**LICITACIÓN PÚBLICA**  
**“Trabajos de infraestructura para mejoras de espacios de trabajos”**

**Respuestas a las consultas N°1:**

**Fecha 17 de octubre de 2023**

### 13.- Bisagras.

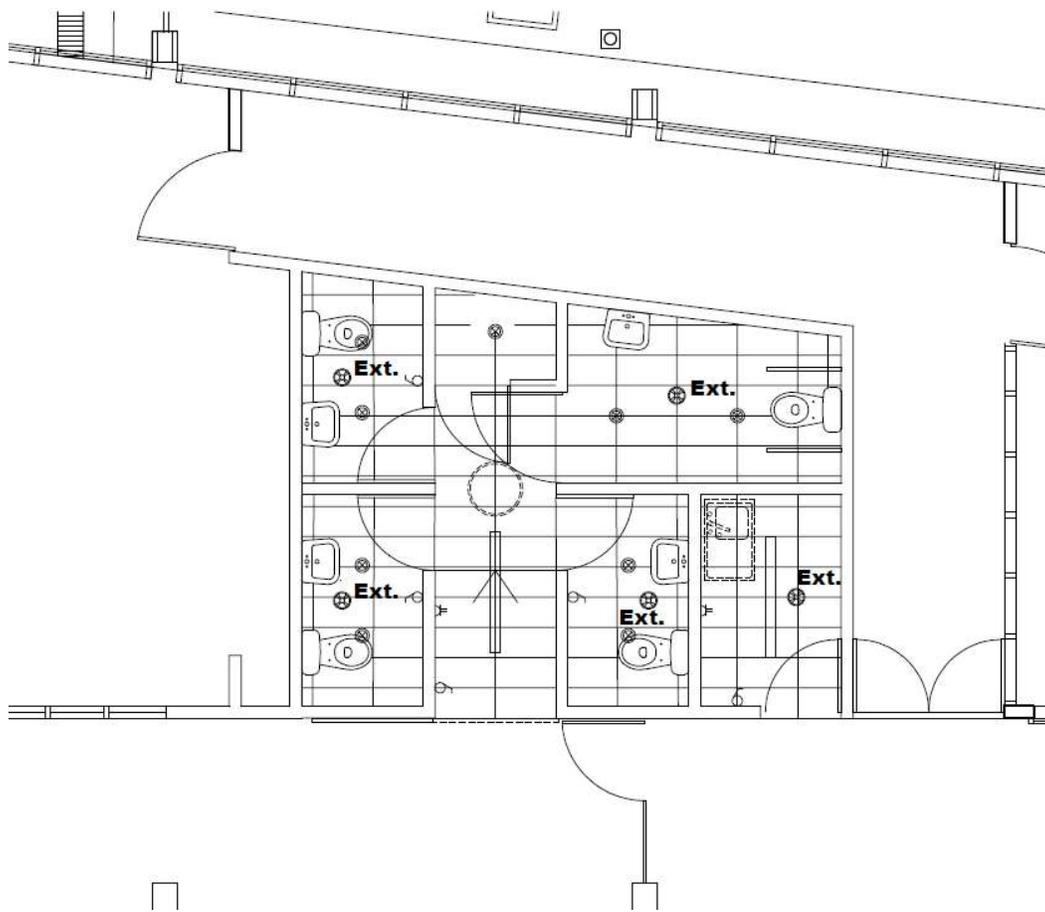
13.1 Para puertas P5 y P9 se especifican bisagras de acero inoxidable, a su vez tienen marco de aluminio los cuales llevan normalmente bisagras de aluminio color del marco. Favor confirmar o cambiar este ítem.

**Respuesta:** Las bisagras deberán ser de aluminio, al igual que los marcos de puertas.
